Subject: FW: Notice: MCWAP Phase 2 / Kennisgewing: MKWAP Fase 2

Subject: RE: Notice: MCWAP Phase 2 / Kennisgewing: MKWAP Fase 2

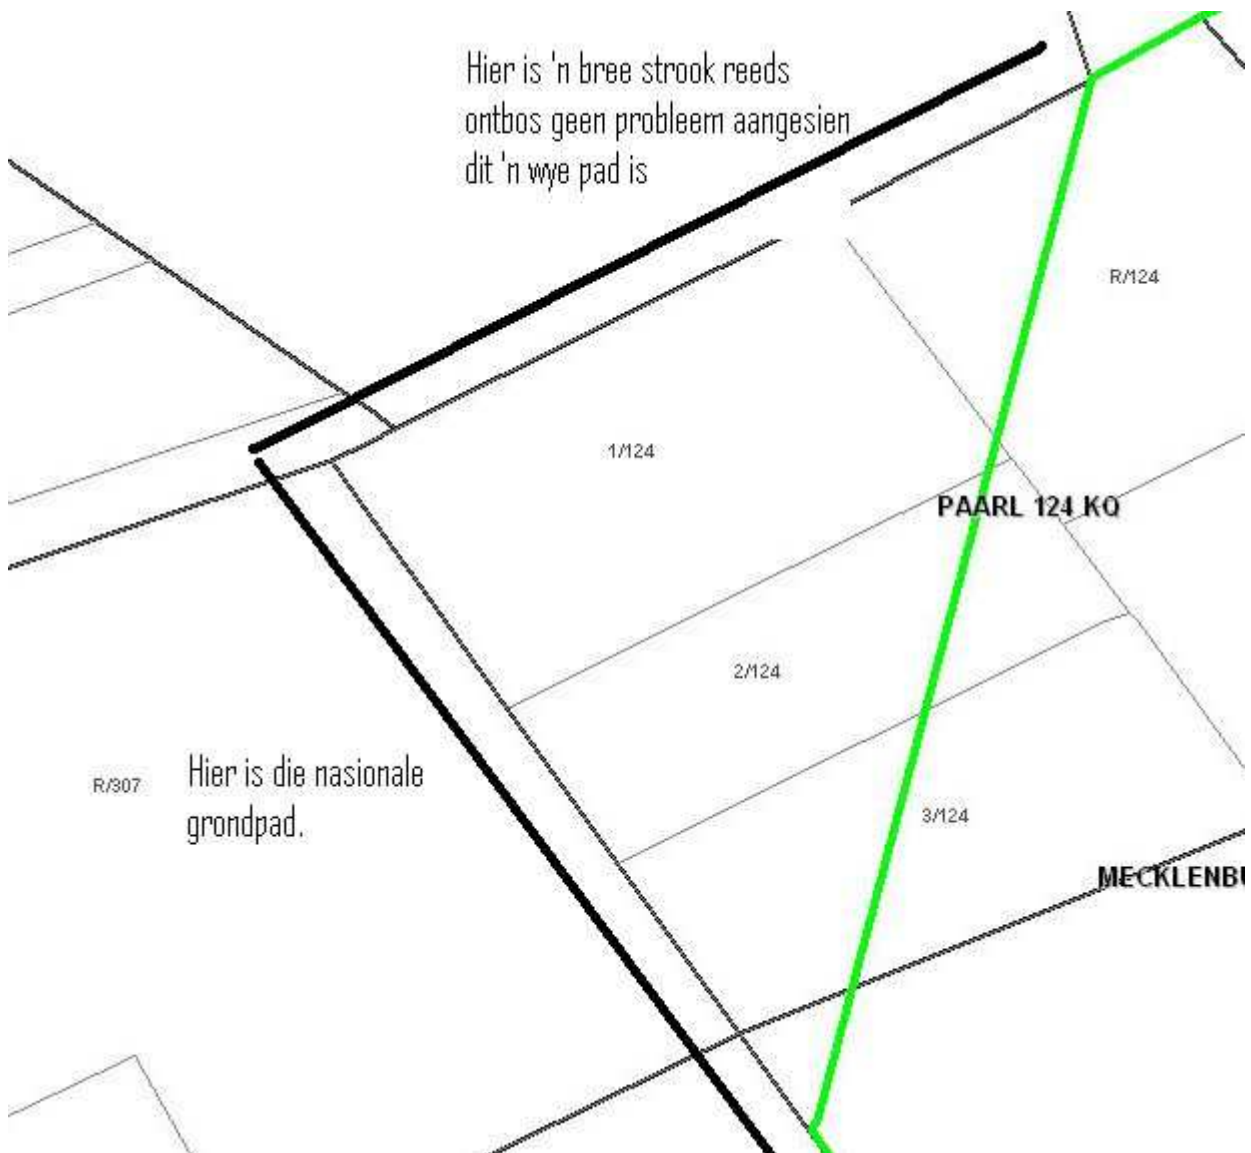
1. Stel voor dat die bepande pyplyn waar dit by Macklenburg 310 KQ Noord oor 3 plaase loop dit eerder met die Hoofpad sal aanhou tot by 1/124 se hoek op my kaart en dan regs gaan op die reeds bestaande en ontboste kant van Amsterdam 123 KQ.

Sien my swart lyn gedeelte hierbo.

- 2 Dit wil se dat die die skuins hoek uitgensy word en die pyplyn tot by die hoek gaan en dan Noord oos al met die reeds ontboste pad aan die Amsterdam kant van die draad.
3. Indien 'n perseel besoek gedoen gaan word sal hulle die uitvoerbaarheid self kan sien.

1. Indien die pyp deur my plaas gaan moet loop sal daar ernstige ontbosting moet plaasvind
wat baie meer gaan kos as die eksta stukkie pyplyn.
2. Aangesien die grondstrukture van so 'n aard op my plaas is groei daar verskeie Hardekool
en Marula bome wat etlike 100derde jare oud is. Soos U self weet is beide hierdie boomsoorte
beskermd bome volgens die Dept. Bosbou se beskermd lys.
3. Ek is 'n ge-lisensieerde Professionele Jagter en gebruik my plaas dien ooreenkomstig om 'n lewens
noodsaaklike inkomste te verdien deur middel van jag. Herdie pyp gaan verseker 'n massiewe
inpak he op die jag en ekotoerisme op my plaas.
4. Verder is daar reeds 'n ESKOM kraglyne wat amper op dieselfde plek as die pyp gaan loop en dit
sal 'n ekstra onooglikheid te weeg bring.
5. Ek gaan verseker tydens konstruksie aan hierdie pyp erg skade ly aangesien geen jaggeselskappe
tydens oprigting kan plaasvind nie.

Graag versoek ek u om die pyplyn te hekanakiseer sodat dit op bestaande ontboste paaie loop en nie
meer skade as goed aanrig nie.
